Naam vergadering: Bijeenkomst 5 klankbordgroep Lopik
Datum: 05-03-2024

Samenvatting gestelde vragen en benoemde aandachtspunten

Tunnelvarianten: Variant 3 Noordzijde

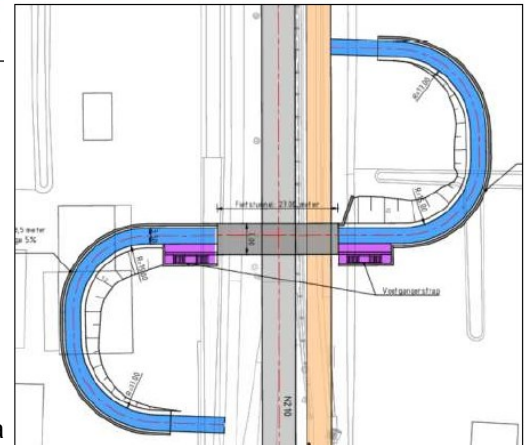
Vraag: Stel je realiseert alleen de tunnel en je laat de rest van het kruispunt zoals de huidige situatie nu, wat gebeurt er dan?

Vraag: Is een vrij simpele tunnel zoals bij Lopik ook realiseerbaar?

Antwoord: Voor de fietser is dat een oplossing, alleen niet voor het overige verkeer. Knelpunten voor doorstroming, leefbaarheid en verkeersveiligheid blijven bestaan.

Antwoord: De nieuwe richtlijnen voor tunnels en toegankelijkheid maken het niet meer mogelijk om een dergelijke tunnelvorm te realiseren.
